改善箇所説明図

不具合発生箇所

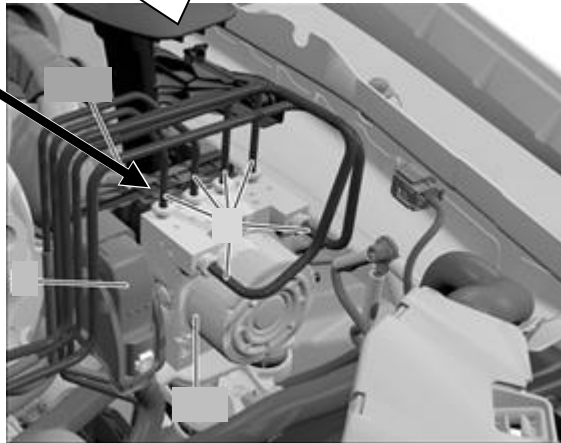
ESP コントロールユニット

横滑り防止装置(ESP)において、ESP コントロールユニットの制御プログラムが不適切なため、エンジン始動後に ESP が起動しないことがある。そのため、ESP が起動しない場合、電動パーキングブレーキが解除できないため、走行できないおそれがある。

全車両、ESP コントロールユニットの制御プログラムを対策プログラムに書き換える。

識別 : 車台番号の付近に黄色ペイントを塗布する
